Ofício nº 3727/2019-GAPRE

Considerando o Requerimento nº 1637/2019 apresentado pelo Vereador **Onivaldo Barris** para que informe se a Lei n. 6.962/2005, que dispõe sobre a instalação de placas de identificação de logradouros e próprios públicos municipais em inglês e português, está sendo cumprida, anexamos o parecer da Secretaria Municipal de Mobilidade Urbana.

Placa anterior ao
cruzamento
encobrindo o semáforo

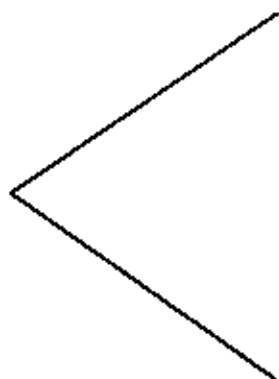
Deste modo toda a sinalização indicativa deverá passar por um novo processo de instalação que demandará novos projetos de locação, desta vez fora dos braços de semáforos, e anteriores aos cruzamentos, o que demandará também a realização de um projeto amplo e ainda a aquisição de braços e colunas exclusivos para tanto. Outro problema que ocorrerá em alguns pontos, já que utilizamos semáforos gradativos, é que com a colocação das placas anteriores ao semáforo, poderá ocorrer em algum momento o encobrimento do semáforo à média distância (vide foto), o que causará queixa dos motoristas que não poderão usufruir da informação do tempo dos semáforos.
